## 2019 基礎指針を読むときの暫定的取り決め

(一社) 基礎構造研究会代表理事 杉村義広

図 6.1.3 解析モデル (常時に作用する荷重-想定される最大級の荷重に対する解析モデル)

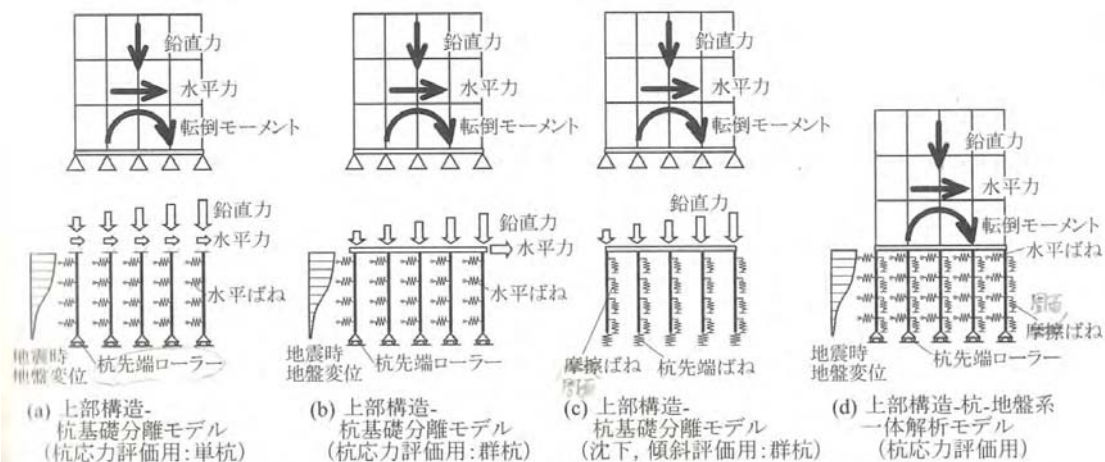
以上に関連して検討をしておかないといけないと考えられる問題が一つあることに気づいた。図 6.1.3 に示された上部構造-杭-地盤系一体解析モデル [同図 d] である。”推奨モデル”として示されているが、推奨モデルとしては中途半端で物足りないという印象が拭いきれないからである。

その理由の大半は杭先端の境界条件の設定にある。

以上に述べて来たように、使用限界、損傷限界だけでなく、終局限界状態である  $0.1D$  沈

下時でさえ、荷重・沈下過程の中途段階であるから杭先端は鉛直ばねで支持されているのは当然であるのに、同図 d)では水平ローラーとして示されているからである〔同図 c)では沈下、傾斜評価用として別のモデルが示されているが、それも取り込んでしまうのが“一体解析の推奨モデル”というものである〕。

その説明文にも不可解な点がある。「地震時杭応力の検討では、鉛直ばね（杭周面摩擦ばね・杭先端抵抗ばね）を用いて基礎の回転を考慮すると杭頭曲げモーメントを過小評価する可能性があることから、水平ばねのみを用い杭先端の境界条件をローラーとする〔傍点筆者〕とあるが、ここでは以下の点が問題である。

1) 前半の傍点部分はいわば独断であって、ただちに受け入れるわけにはいかない。過小評価であるかどうかはモデル化が適切であるかどうかによるものだからである。

2) 後半の傍点部分は、ローラーとする理由にはなっておらず、“なぜローラーでなければならないのか”の説明がなされていない。

今後杭先端の境界条件の設定は非常に重要な課題となることは間違いない。上記してきたように鉛直方向に関しては、終局限界状態でさえ鉛直ばね〔ただし非線形性を示すことに注意〕で支持すると考える必要があることは明白であり、その時点での支持力の情報はそれなりに積み上げられて来た現状にあるので、鉛直ばねの評価も可能な状況になって来ていると言えよう。

水平方向についてもばねで表現することは考えられる。支持層に深く根入れされた支持杭であれば先端は固定に近いと考えて大きなばねを仮定し、軟弱層に留められた摩擦杭であれば先端は自由に近いと考えてばねの大きさをゼロに近く仮定するなどの工夫が想定されるからである。ただ、鉛直方向と比べれば水平方向に関してはそれほど精密な精度は要求されないの、ばねではなく固定度を仮定することも有効であると考えられる〔自由なら 0、固定なら 1 とし、その中間値採用など〕。

回転に関しては、水平動と同様にばねを想定することも考えられるが、現実的には“固定度〔0~1の範囲内による回転拘束度〕”の仮定の導入が有効であるかも知れない。軟弱層内に止められる摩擦杭ならば先端は自由、すなわちピン〔回転拘束度 0〕として考えるのが妥当であると思われるし、支持杭でも支持層への根入れがよほど深くなければ固定〔回転拘束度 1〕は考えられず、拘束のされ方の度合いを仮定するか、むしろ多くの場合はピンと仮定する方が適切であることが多いだろうと予測できるからである<sup>注2 参照</sup>。
